東海第二発電所 設計及び工事の計画の変更

審査会合における指摘事項の回答

2022年10月6日
日本原子力発電株式会社

第1055回審査会合(2022年6月23日)の指摘事項に対する対応方針

図4 設置許可申請書 添付書類八(変更案)

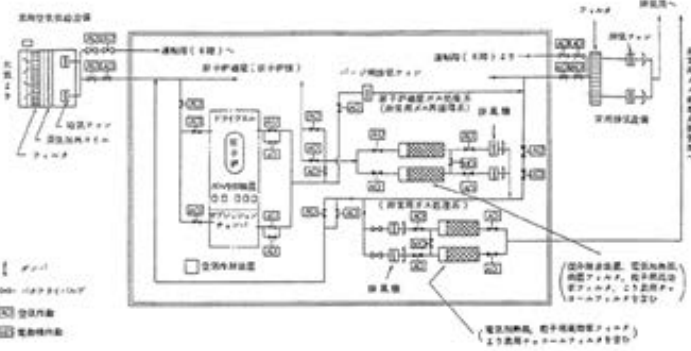
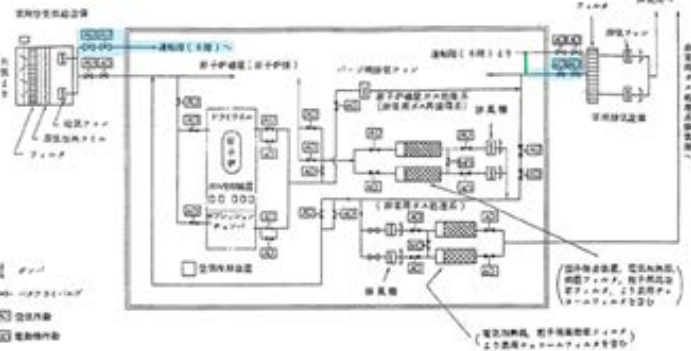
添付2: 設置許可への影響について

<p>第9.1-1図 原子炉建屋ガス処理系の構造概要図</p>	 <p>第9.1-1図 原子炉建屋ガス処理系の構造概要図</p> <p>■: 撤去箇所 ■: ダクト追設箇所</p> <p>本改造により、入口及び出口の隔離弁を1系統撤去するため、改造後の系統構成にあわせて、構造概要図を見直す。</p>	<p>本改造により、入口及び出口の隔離弁を1系統撤去するため、改造後の系統構成にあわせて、構造概要図を見直す。</p> <p>■: 撤去箇所 ■: ダクト追設箇所</p>
